INSTITUTO COSTARRICENSE DE ACUEDUCTOS Y ALCANTARILLADOS
San José, Costa Rica

ASUNTO: Informe visita geotécnica 19-IN-0062-2015

Asunto: Informe de visita. Orden de trabajo 2019-045

- Planta de Tratamiento en Cajón de Pérez Zeledón

Figura No 4. Intervención

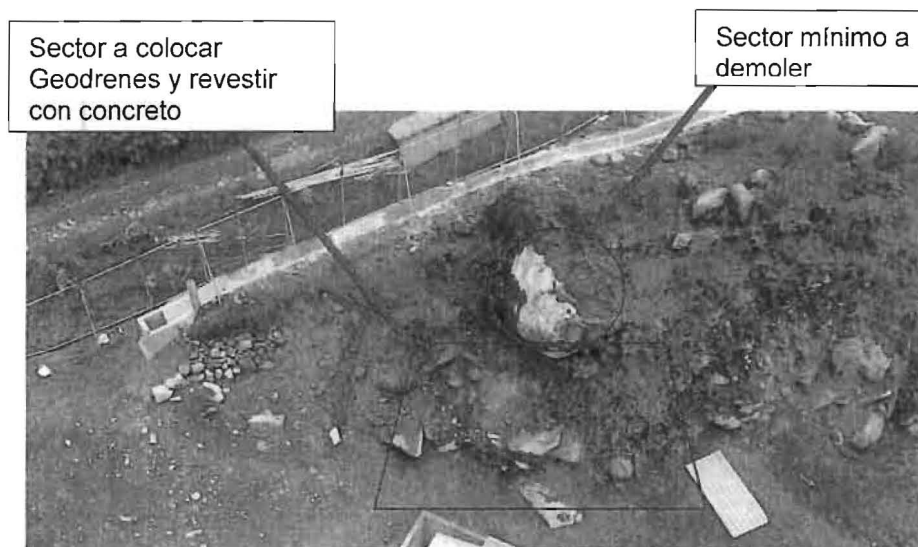
Bajo este escenario se recomienda, realizar la demolición de la roca ya sea en forma total o parcial, de manera que por lo menos se elimine más del 50 por ciento de la masa expuesta; además, construir geodrenes en el talud para evitar saturación del suelo y realizar un revestido del talud con concreto que permita mantener estable los bloques adyacentes. La técnica de corte puede ser por medio de agentes expansivos que partan la roca. Para ello, se debe tomar las previsiones del caso, colocando una malla de protección de caídos anclada, para evitar que los fragmentos producto de la demolición se precipiten a la edificación, o utilizar cualquier otro medio de contención temporal que evite que los fragmentos caigan libremente hacia la edificación. La demolición se debe realizar en forma fraccionada y en etapas, para ir fragmentando la roca desde afuera hacia el talud removiendo los fragmentos y ajustando la malla de protección o medio de contención temporal.

Figura No 5. Sector de material muy saturado

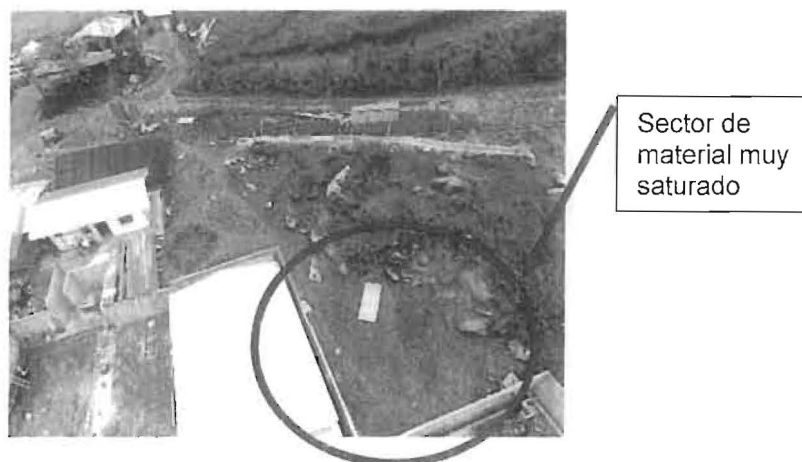
Por otro lado, se hace la observación de que se revisen los drenajes detrás del muro perimetral, ya que se aprecia mucha saturación del suelo detrás del paramento, ver figura No 5.

Es importante canalizar el agua proveniente del talud detrás del paramento perimetral, que permita recolectar y evacuar las aguas superficiales que actualmente no cuentan con salida. Además, dar continuidad a la contracuneta superior para cortar las aguas provenientes del camino.
